変 更 前	変 更 後	変 更 理 由												
<p>2.50 ALPS 処理水希釈放出設備及び関連施設</p> <p>(中略)</p> <p>2.50.2 基本仕様</p> <p>(中略)</p> <p>2.50.2.2 放水設備の主要仕様</p> <p>(中略)</p> <p>(2) 放水トンネル</p> <table border="0" data-bbox="201 655 943 789"> <tr> <td>基 数</td> <td>1 式</td> </tr> <tr> <td>主要寸法</td> <td><u>延長 1,034m</u> 内径 2,590mm</td> </tr> <tr> <td>構 造</td> <td>鉄筋コンクリート造 (コンクリート：42N/mm²，鉄筋：SD345)</td> </tr> </table> <p>(以下省略)</p>	基 数	1 式	主要寸法	<u>延長 1,034m</u> 内径 2,590mm	構 造	鉄筋コンクリート造 (コンクリート：42N/mm ² ，鉄筋：SD345)	<p>2.50 ALPS 処理水希釈放出設備及び関連施設</p> <p>(中略)</p> <p>2.50.2 基本仕様</p> <p>(中略)</p> <p>2.50.2.2 放水設備の主要仕様</p> <p>(中略)</p> <p>(2) 放水トンネル</p> <table border="0" data-bbox="1418 655 2190 856"> <tr> <td>基 数</td> <td>1 式</td> </tr> <tr> <td>主要寸法</td> <td><u>延長 1,031m</u> 内径 2,590mm</td> </tr> <tr> <td>構 造</td> <td>鉄筋コンクリート造 (コンクリート：42N/mm²，鉄筋：SD345) <u>鉄鋼コンクリート造</u> (コンクリート：42N/mm²，鉄鋼：SM490A)</td> </tr> </table> <p>(以下省略)</p>	基 数	1 式	主要寸法	<u>延長 1,031m</u> 内径 2,590mm	構 造	鉄筋コンクリート造 (コンクリート：42N/mm ² ，鉄筋：SD345) <u>鉄鋼コンクリート造</u> (コンクリート：42N/mm ² ，鉄鋼：SM490A)	<p>外洋上での放水ロケーション設置工事の設置状況を踏まえたトンネル延長の確定 放水トンネル工事の施工方法確定を踏まえた仕様の追加</p>

福島第一原子力発電所 特定原子力施設に係る実施計画変更比較表（第Ⅲ章 第1編）

図-4 測定・確認工程フロー

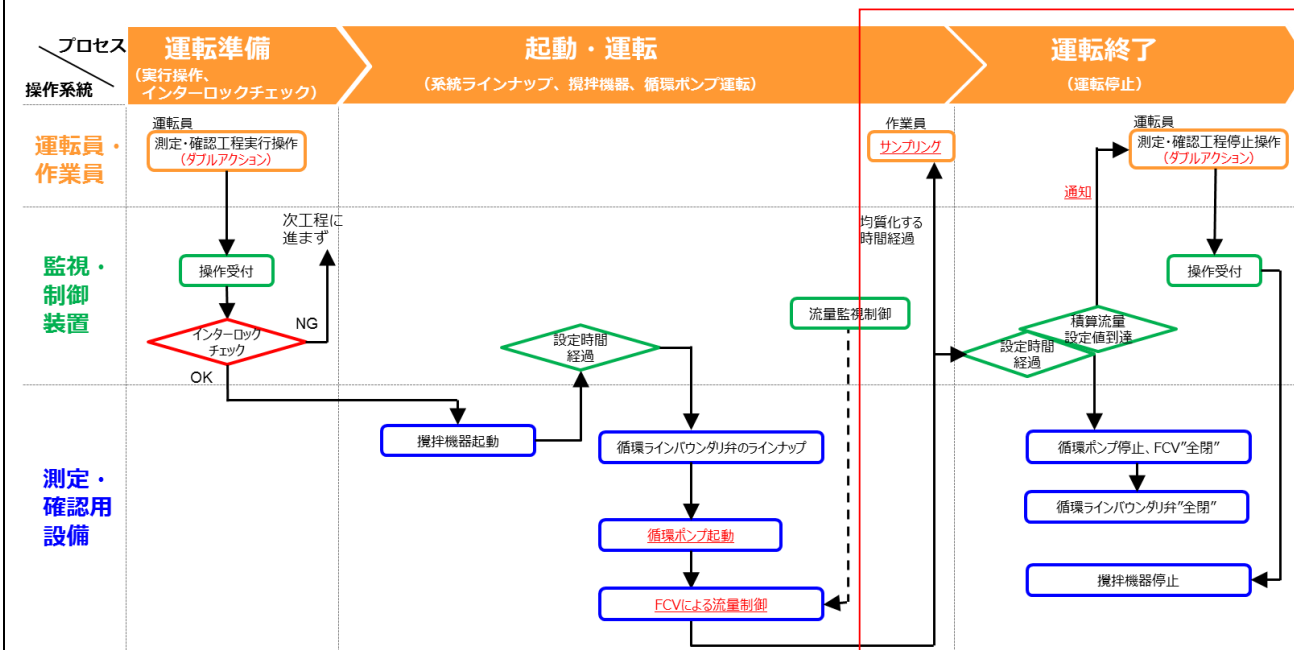
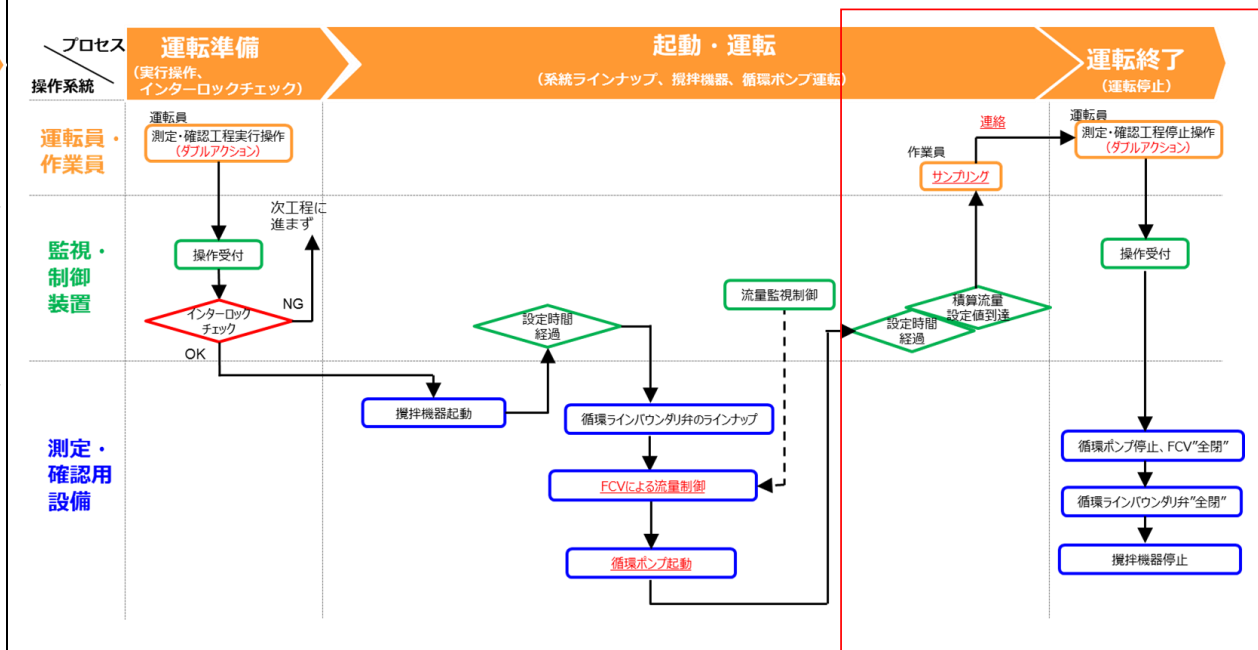
機器動作順序/作業手順の改善による記載の変更

図-6 測定・確認工程の設備状態 (起動～運転)

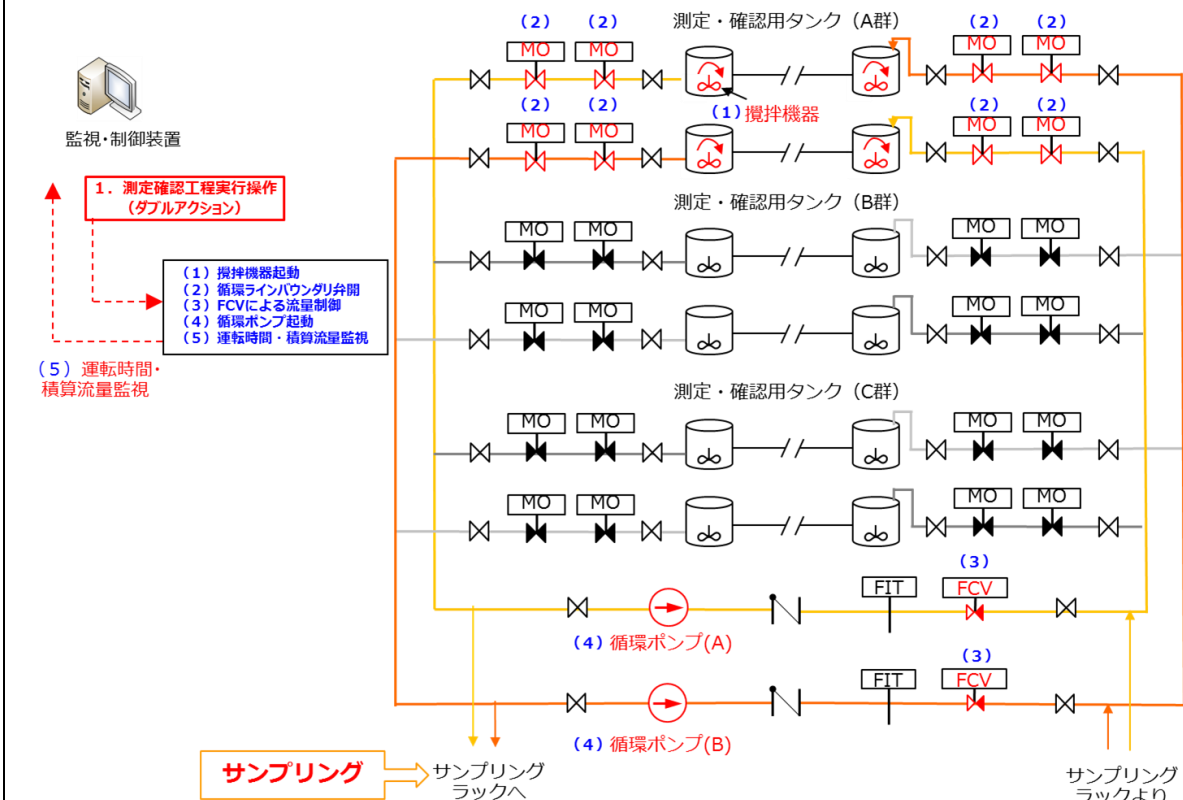
機器動作順序/作業手順の改善による記載の変更

図 4-1 実際の海底土等への蓄積プロセスと本報告書でのモデル (イメージ図)

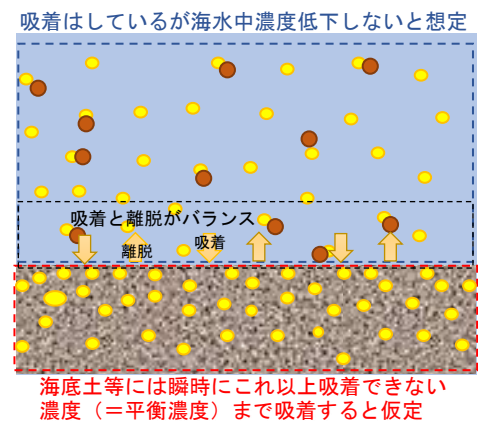
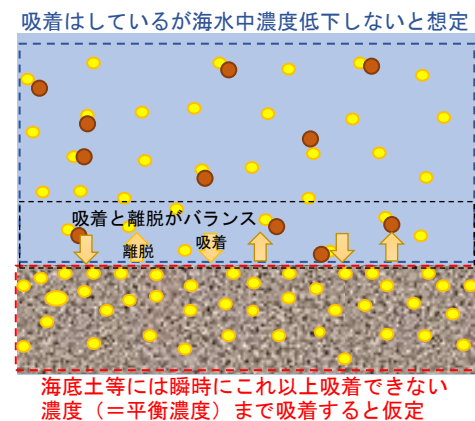
記載の適正化

今回の評価においては、海水中濃度に応じて、海底土等の濃度が瞬時に平衡状態まで放射性物質が蓄積される**としている。**一方、海水中濃度の低下は発生しないものとした。これは、長期的な放出の継続により、海水と海底土等が平衡状態(吸着と離脱がバランス)になり、それ以上吸着が起こらない状態を模擬している。

図 4-2 環境における放射性物質の蓄積と積み重ねにより約束される被ばく (線量預託) のイメージ [15]と本報告書における被ばく評価のイメージ

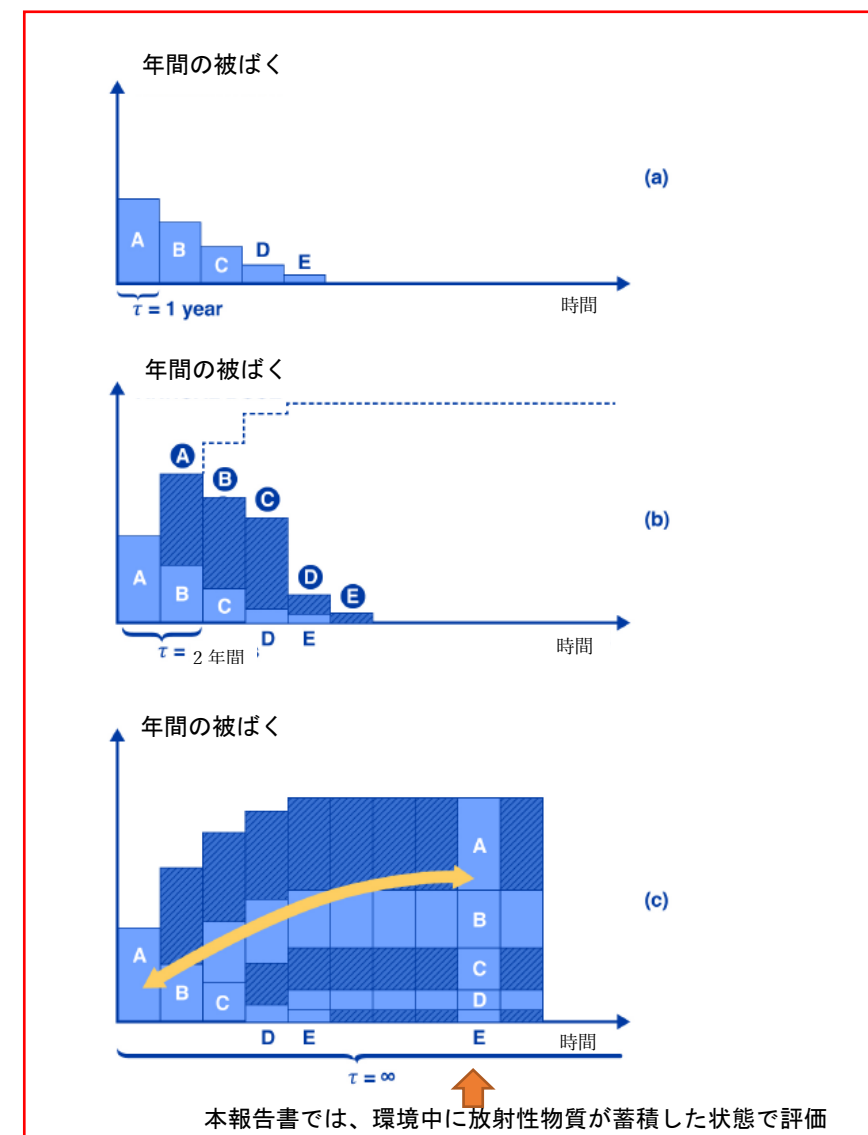
IAEA レビューミッションにおける議論を踏まえた記載の充実

図 6-1-2 ALPS 処理水の分析結果における主要 7 核種および Tc-99 の濃度分布 (2021 年 3 月末現在) と 3 タンク群の比較

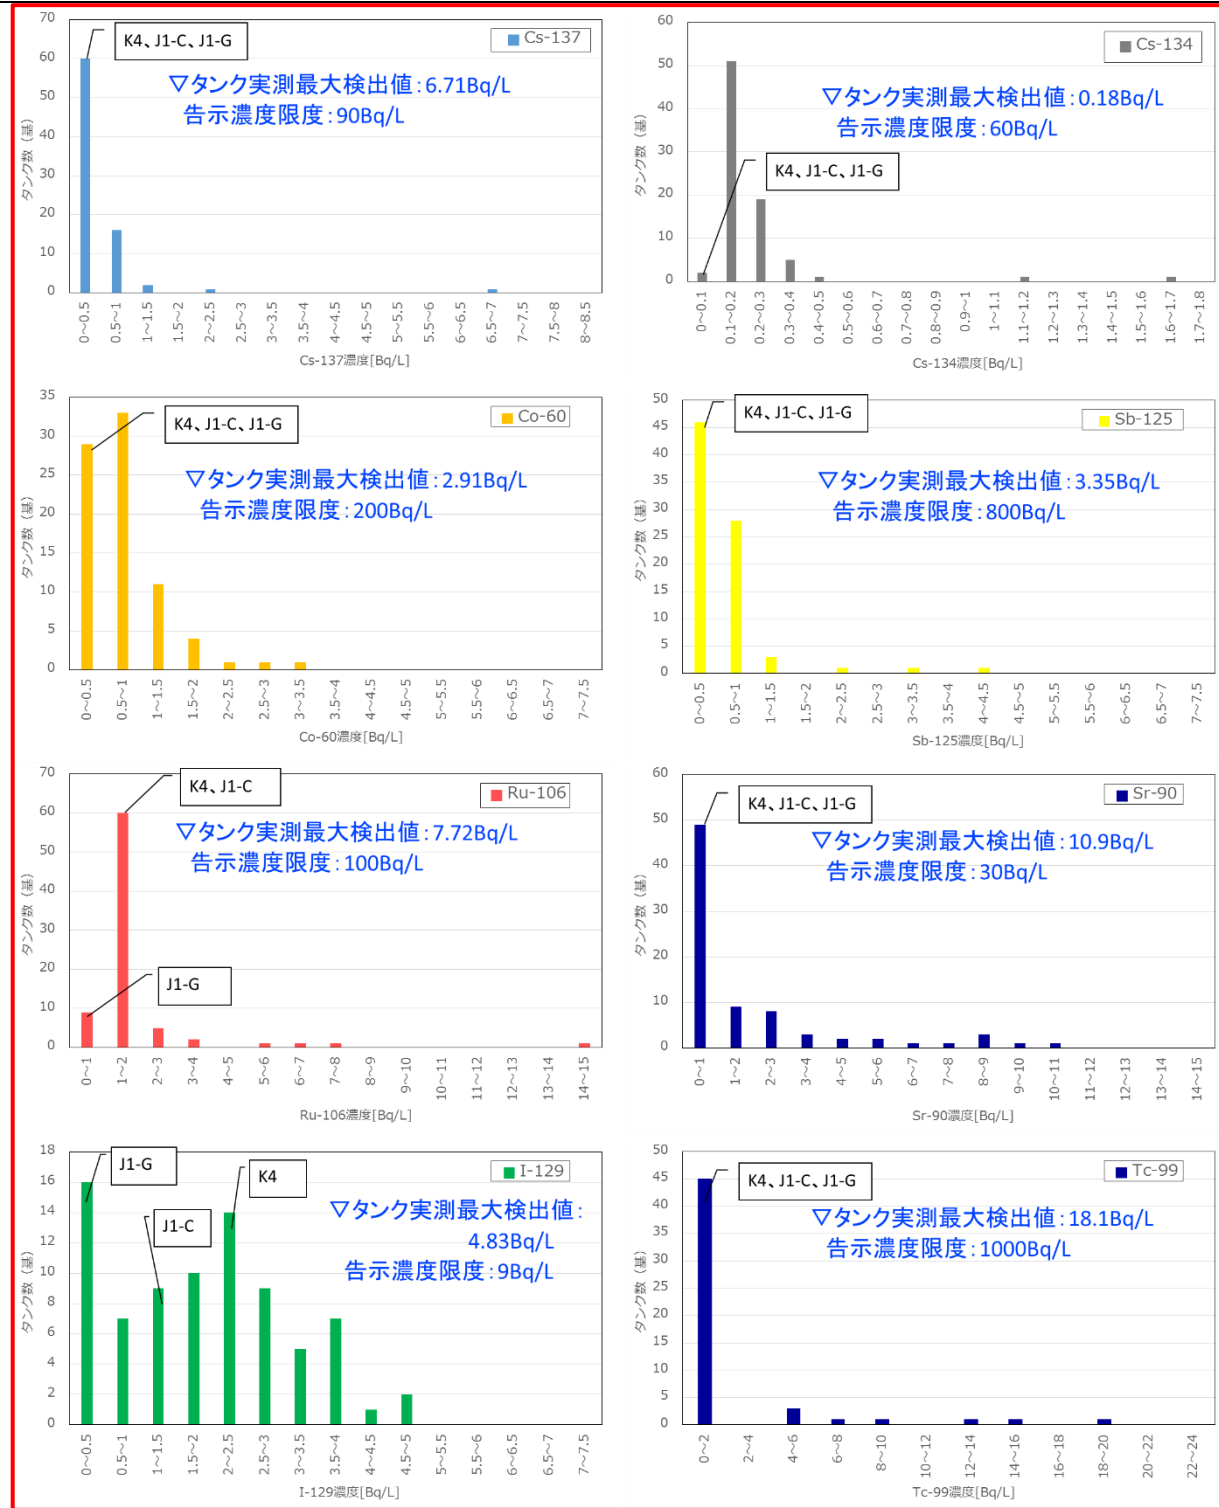
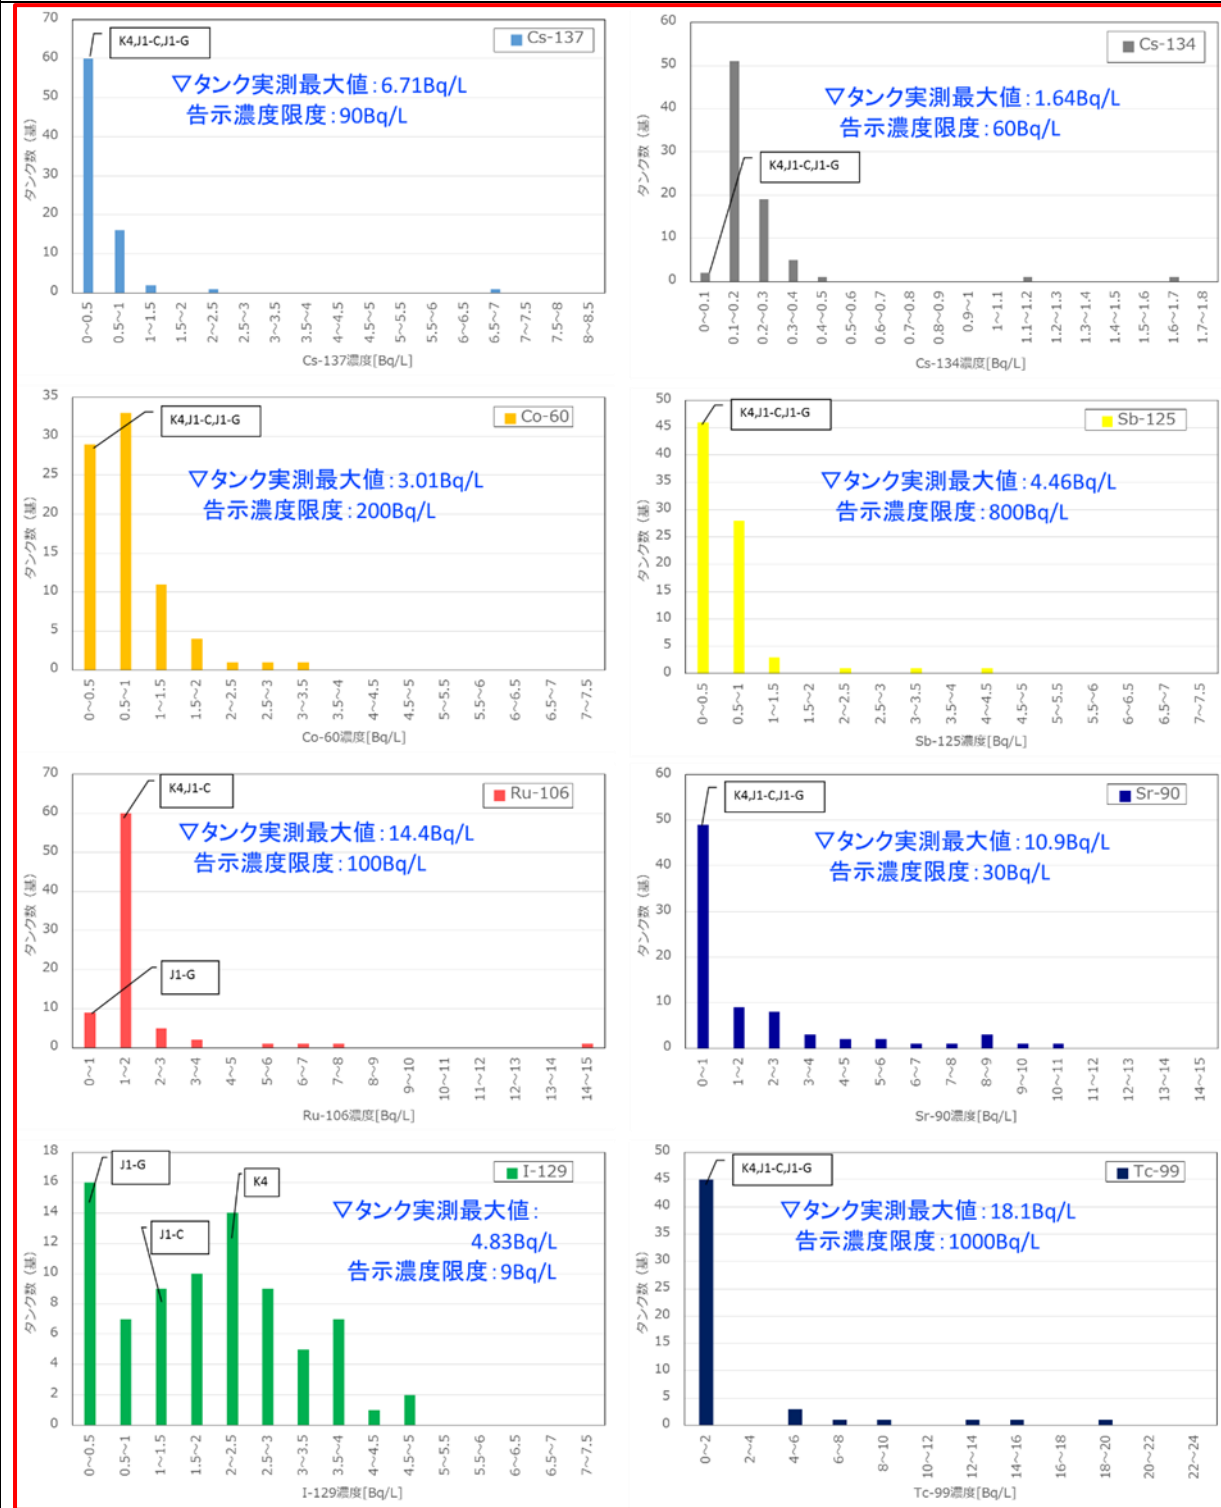
記載の適正化

※主要 7 核種告示濃度比総和 0.59 未満 (添付 II 参照) の分析結果 (80 基分) をプロット (二次処理試験水は除く)
 ※縦軸はタンクの数を示す
 ※不検出の場合には検出下限値を使用して作成したため、一部の最大値は検出下限値である
 ※本図は測定時点の濃度でとりまとめたものであり、半減期補正はしていない

図 6-2-2 放水位置の違いによる海表面の年間平均濃度分布図の比較 (広域)

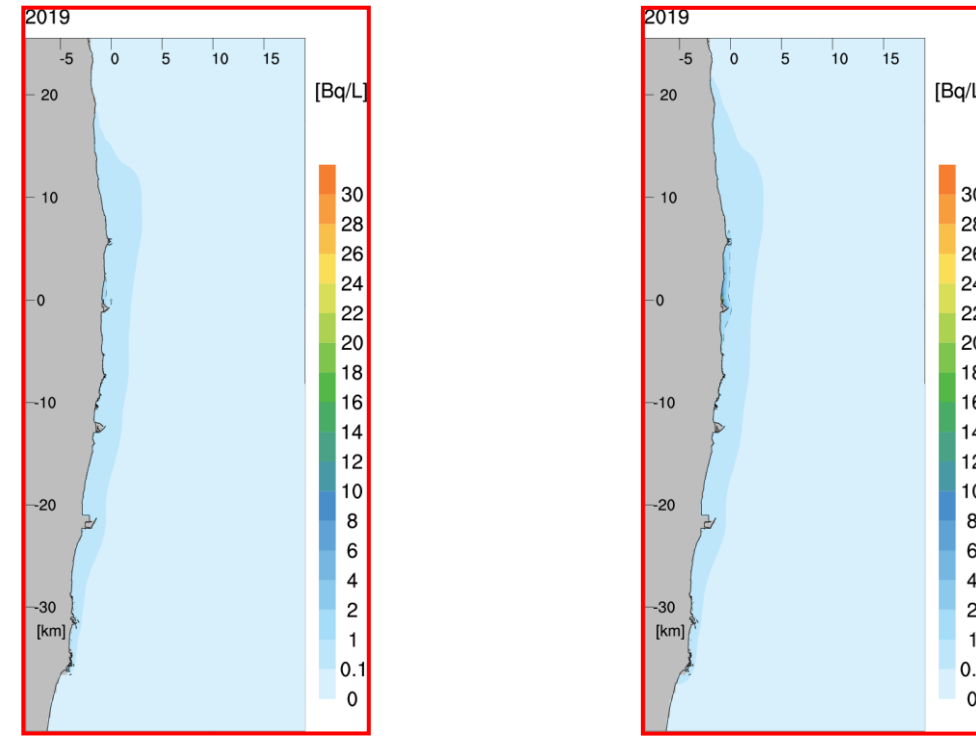
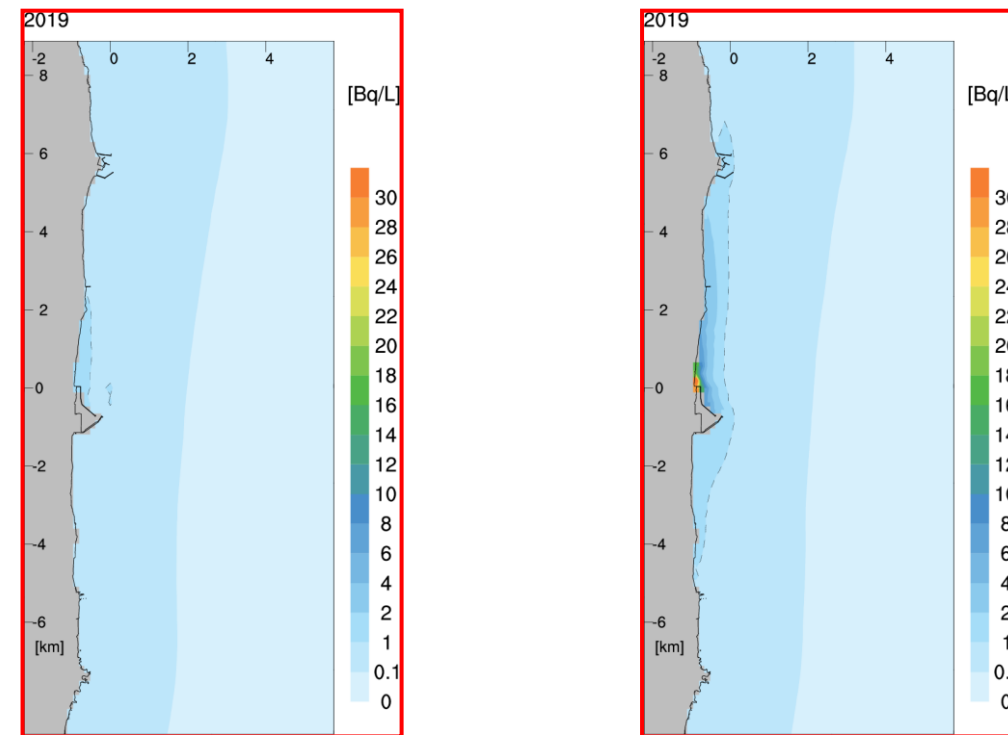
変更前	変更後	変更理由
<p>(3) 拡散、移行のモデリング、被ばく経路</p> <p>潜在被ばくの評価においては、沖合 1km から沿岸へ海洋への放出場所が変わるが、放出先は同じ海域であり、そこでの拡散、移行についても通常時の被ばくと同様と想定されることから、移行経路は、6-1-2. (2) で設定した通常時の被ばくと同じとする。また、シミュレーションも同じモデルを使用するが、沿岸からの流出であることから、5, 6 号機放水口付近からの放出による計算結果を使用した。</p> <p>対象となる地域、海域が同じであり、移行経路も同じであることから、被ばく経路も通常時の被ばくと同じとした。</p> <p>(現行記載なし)</p>	<p>(3) 拡散、移行のモデリング、被ばく経路</p> <p>潜在被ばくの評価においては、沖合 1km から沿岸へ海洋への放出場所が変わるが、放出先は同じ海域であり、そこでの拡散、移行についても通常時の被ばくと同様と想定されることから、移行経路は、6-1-2. (2) で設定した通常時の被ばくと同じとする。また、シミュレーションも同じモデルを使用するが、沿岸からの流出であることから、5, 6 号機放水口付近からの放出による計算結果を使用した。<u>5, 6 号機放水口の位置を図 6-2-1 に示す。</u></p> <p>対象となる地域、海域が同じであり、移行経路も同じであることから、被ばく経路も通常時の被ばくと同じとした。</p> <p><u>放水位置の違いによる拡散シミュレーションの結果 (年間平均濃度) の比較を図 6-2-2~4 に示す。広域の拡散に大きな違いはみられないが、発電所近傍の沿岸では 5, 6 号機放水口からの放出の方が高い濃度となっている。</u></p> <div data-bbox="1344 621 2445 1409" data-label="Figure"> </div> <p>図 6-2-1 現在の計画における放水位置と 5, 6 号機放水口の位置</p>	<p>記載の充実</p>
